Bilag 4 – Henvendelser modtaget i høringsperioden

Fra: Helle Hinsch
Sendt: 3. september 2014 10:19
Til: Vibeke Cedervall
Emne: VS: Høringssvar: Carlsberg II - Tillæg 4 (2013-0180258). Afsender: Lars Frandsen

Klage over manglende VVM ifm. med "Forslag til tillæg nr. 4 til lokalplan nr. 432 Carlsberg II med forslag til kommuneplantillæg"

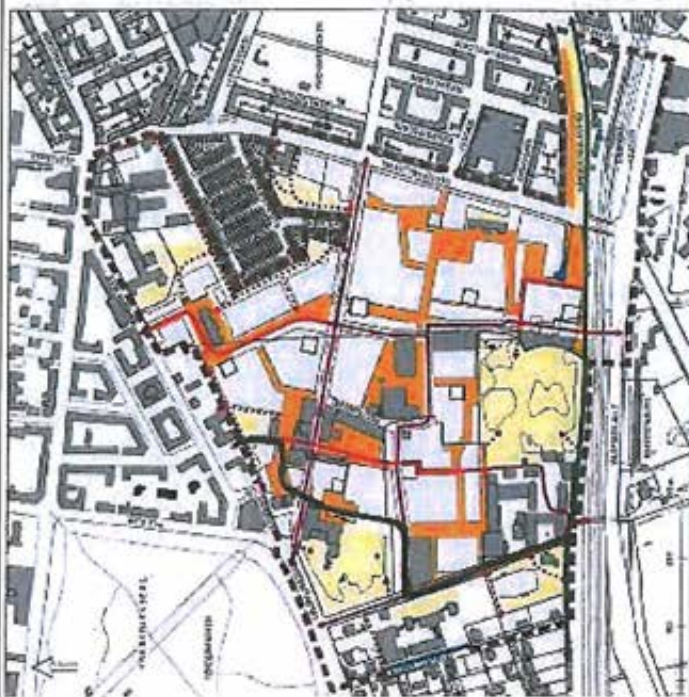
<p>Plads G - 'Sport Rahbek' og Thorvald Bindedbøls Plads</p>	<p><i>Træbeplantning i grupper med træer af varierende højde skal medvirke til at dæmpe vindpåvirkningen. Træer skal være af arterne robinie, tretorn, fuglekirsebær og skyrækker eller tilsvarende.</i></p>
	<p>Plads O - 'Købkes Plads'</p>	<p><i>Beplantningen skal bestå af grupper af træer i varierende højde og med lysåbne kroner. Arter skal være skyrækker, Robinie og eg eller tilsvarende.</i></p>
<p>Cykelforbindelse</p>	<p>Tegning nr. 4B</p>	<p>Forbindelsen gennem Bryghuset, den nord-sydgående forbindelse ønskes ophævet. Der kan ikke skabes en cykelforbindelse gennem Bryghuset pga. de kommende anvendelser. Carlsberg A/S oplyser, at de ikke ønsker cykelforbindelsen gennem Gammel Carlsberg, som vist på Tegning nr. 4B.</p> <p>Carlsberg A/S og Carlsberg Byen PS ønsker cykelforbindelse som vist neden for;</p>

Forslaget er ligeledes gengivet i vedhæftet bilag 5.

HØJDER IHT SKOLEBEHOV

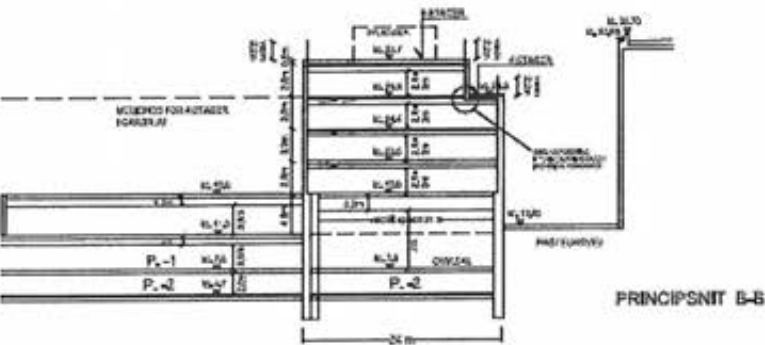
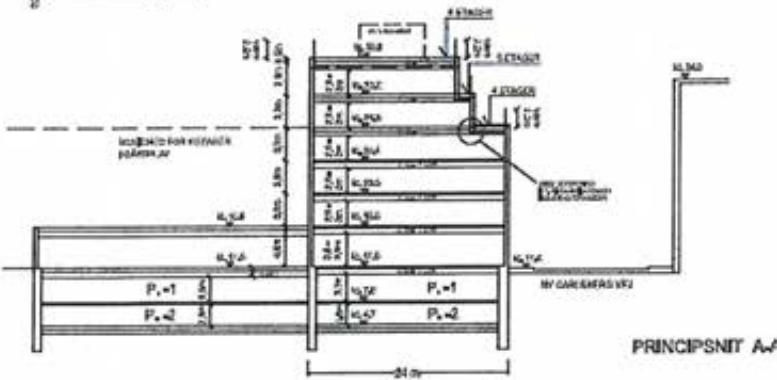
NOTE
skitserede rum- og etagehøjder
iht. skole m3-behov jvf BR-10

BILAG 2 Byggefelt 13.2 koter og meter angivelser

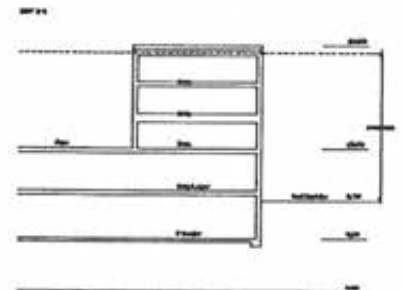
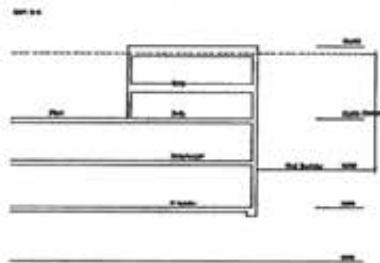
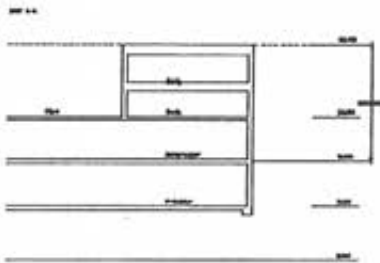
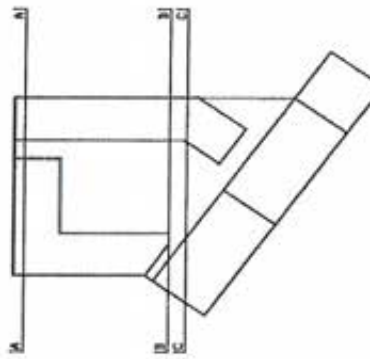
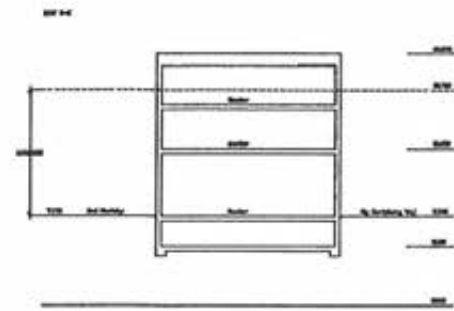
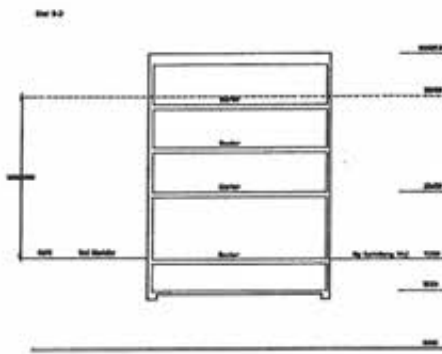
Nedenstående snit viser de ønskede koter til byggefeltet 13.2.

BILAG 5- stiforbindelse, tegning 4B

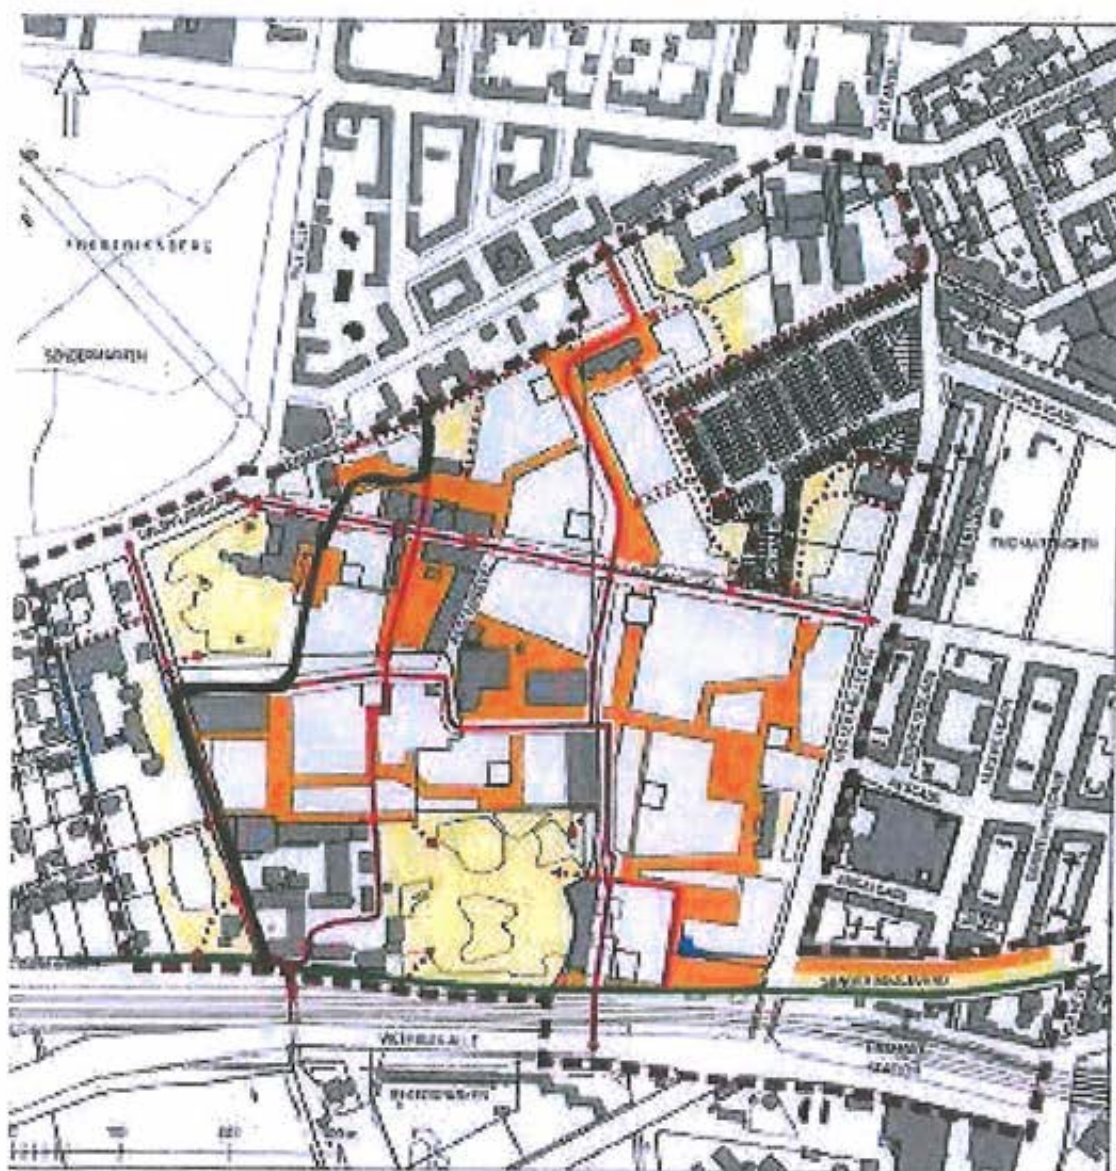
Den med sort markerede stiforbindelse viser det alternative forslag, som Carlsberg A/S og Carlsberg Byen P/S foreslår.
